### Begründung zum Bebauungsplan Nr. 09/12 „Feuerwehr Steinwedel“ in Steinwedel

Bebauungsplan der Innenentwicklung gem. § 13a BauGB

Stadt Lehrte Fachdienst Stadtplanung	Abwägung zum B-Plan Nr.09/12 „Feuerwehr Steinwedel“ in Steinwedel	
<b>Äußerungen gemäß § 3 (1) BauGB (frühzeitige Öffentlichkeitsbeteiligung) Stellungnahmen der Behörden gemäß § 4 (1) BauGB</b>		Lfd. Nrn. Ing. 1-21
Lfd. Nr.	<b>Stellungnahme / Anregung</b>	<b>Stellungnahme der Verwaltung</b>

Bebauungsplan 09/12 „Feuerwehr Steinwedel“  
 Auswertung der Beteiligung der Öffentlichkeit (§ 3 Abs. 2 BauGB) und der Behörden (§ 4 Abs. 2 BauGB)  
 Stand: 29.07.2024

Berichtigung des Flächennutzungsplans

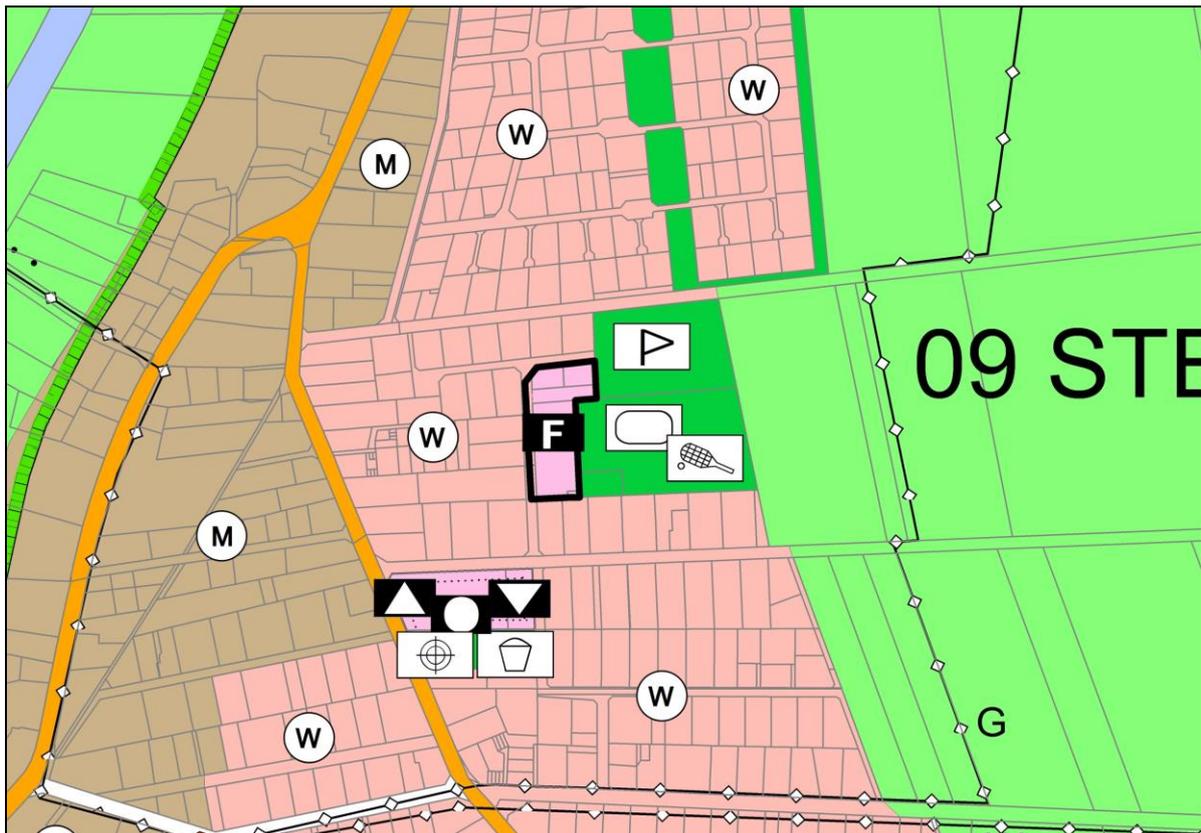
- Es wird darauf aufmerksam gemacht, dass sich aus den Unterlagen nicht ergibt, warum in der Anpassung des Flächennutzungsplanes ausschließlich eine Gemeinbedarfsfläche mit der Zweckbestimmung „Feuerwehr“ berichtigt wird und nicht die Zweckbestimmung „Sportlichen Zwecken dienende Gebäude und Einrichtungen“ bzw. „Sportanlage“ ebenfalls im Wege der Berichtigung des Flächennutzungsplanes dargestellt wird.	
		Die Darstellung in der Berichtigung des FNP ist in der Form korrekt. Der Geltungsbereich des Bebauungsplans 09/12 „Feuerwehr Steinwedel“ sowie der Geltungsbereich der dazugehörigen Berichtigung des FNP umfasst ausschließlich die geplante Gemeinbedarfsfläche mit der Zweckbestimmung „Feuerwehr“. Flächen zu „Sportlichen Zwecken“ schließen sich östlich an den Geltungsbereich der Planung an und sind daher für diese Planung nicht maßgeblich. Lediglich die Stellplätze des Sportheims sind befinden sich Geltungsbereich, da diese aufgrund von vorhandenen Baulasten abgesichert sind. Die Darstellung im aktuell rechtskräftigen FNP der Stadt Lehrte ist somit richtig und es Bedarf keiner weiteren Anpassung in Form einer Berichti-
